MT-32 SERVICE NOTES

Third Edition

DIFFERENCE BETWEEN MT-32 (NEW) AND (OLD)

A MAIN BOARD

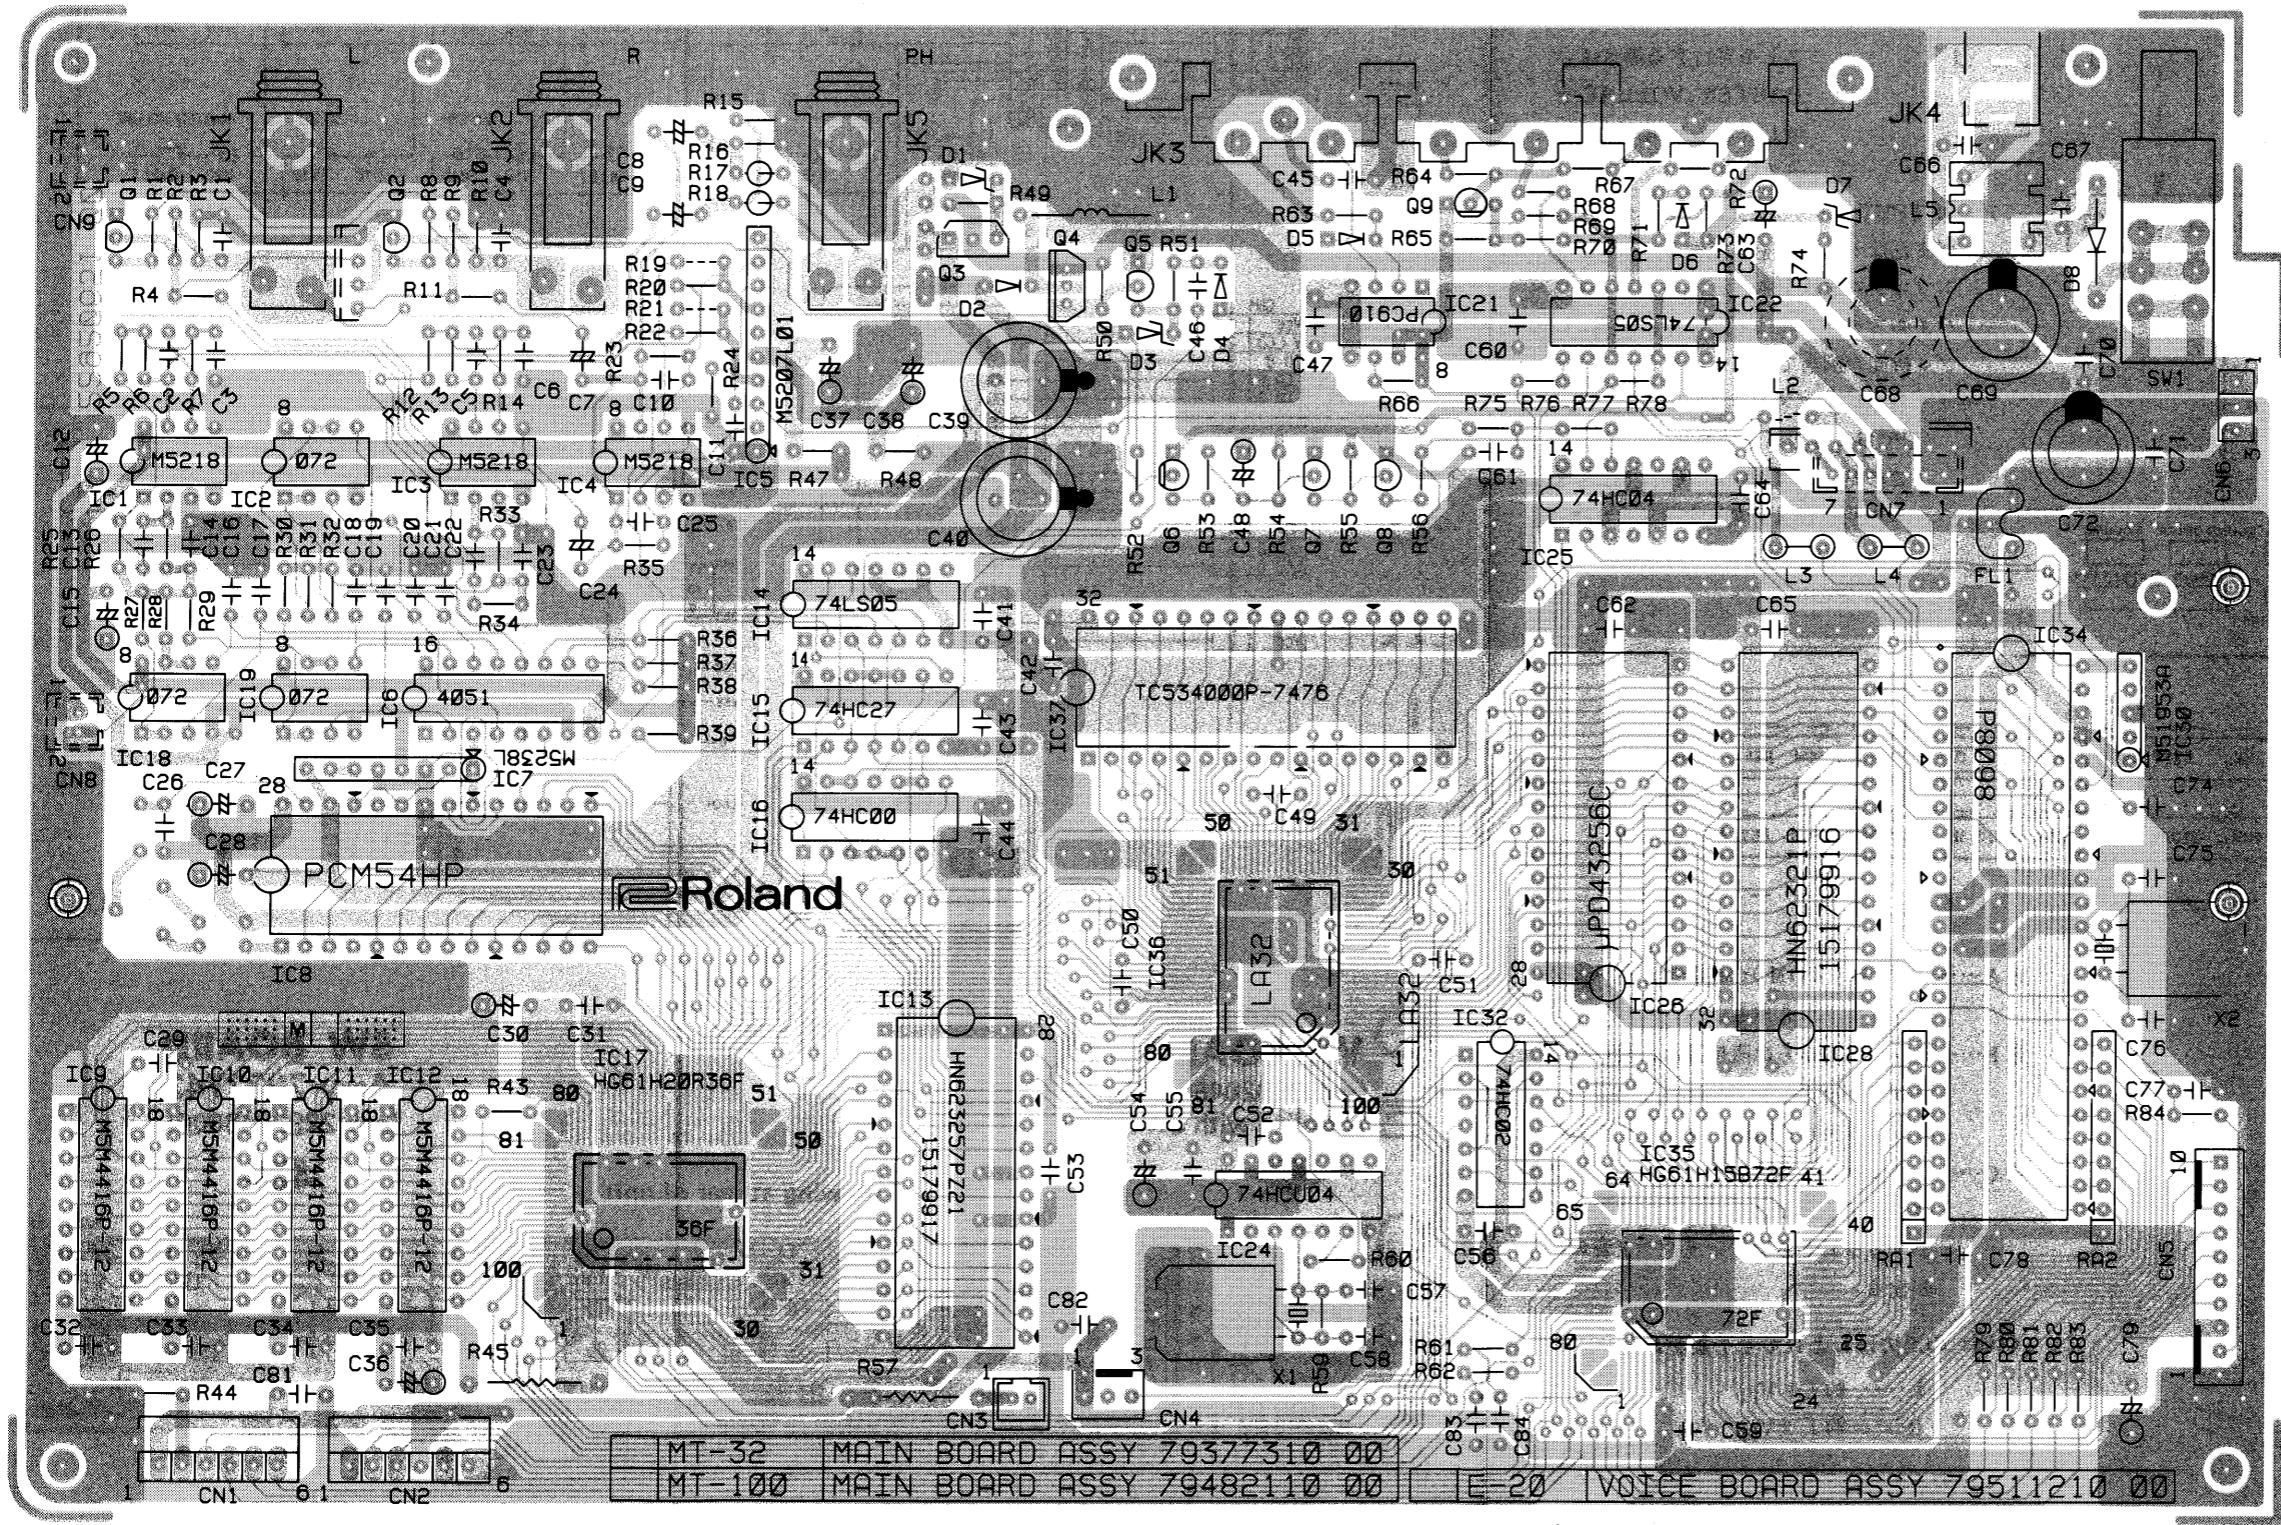
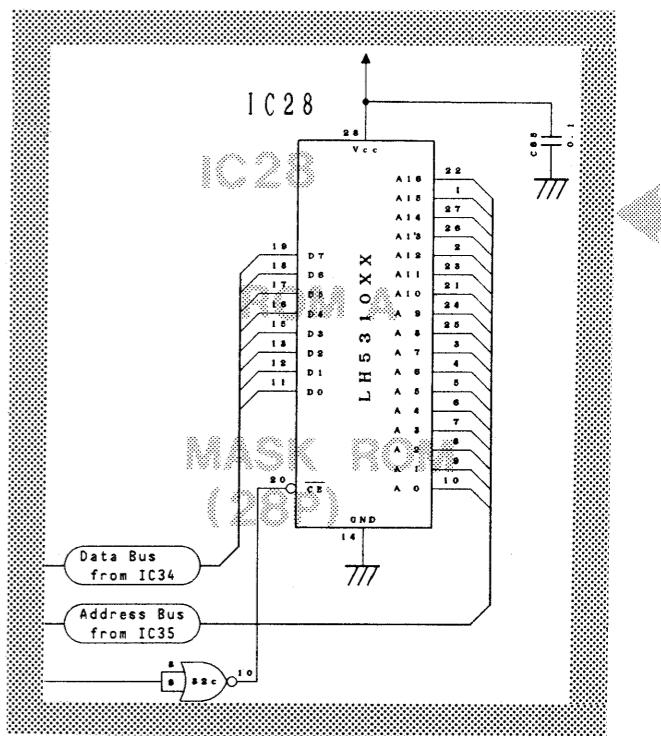
* Main Board(7937731001) is completely different from (7937731000) in circuit design. But Main Board(7937731001) from which PHONES jack(JK5) is removed is compatible with (7937731000).
* Only (7937731001) will be supplied for replacement. For MT-32(prior to SN 938999) which has no PHONES jack, PHONES jack(JK5) on Main Board(7937731001) must be removed.
* メイン基板(7937731001)と(7937731000)とは回路が全く違いますが、(7937731001)からフォンジャックを取り去れば互換性が有ります。
* 補修用としては(7937731001)のみが供給されます。シリアルナンバー 938999以前の製品 (フォンジャック無し) に使用する場合は、フォンジャック(JK5)を取り去って使用して下さい。

* Refer to page 4 "DIFFERENCE BETWEEN MT-32 (NEW) AND (OLD).

Different ROMs For IC28

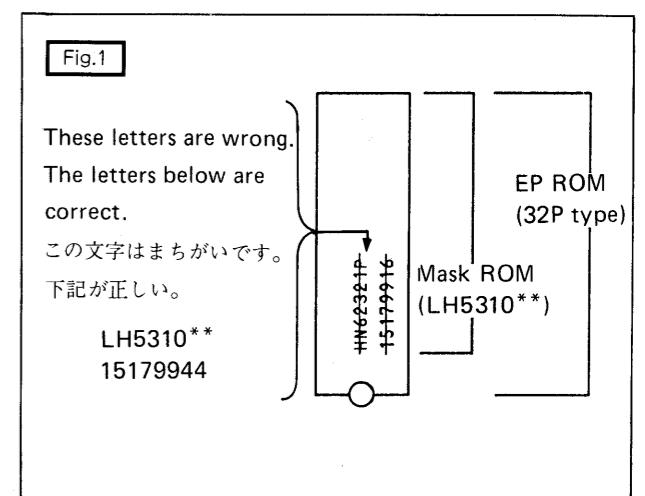
Main board PCB layout around ROM(IC28) and its associated circuits were originally designed to work with EP-ROM (32P type). On some PCBs, less-memory capacity, less pin but compatible Mask ROM (28P type, LH5310**) is mounted. For this reason, replacement ROM will be either EP-ROM or Mask ROM. When replacing with different ROM, be sure to insert in place. (See Fig.1.)

ROM交換時は、EP-ROMとMask ROMではピン数が異なりますのでFig.1に従い注意して行ってください。
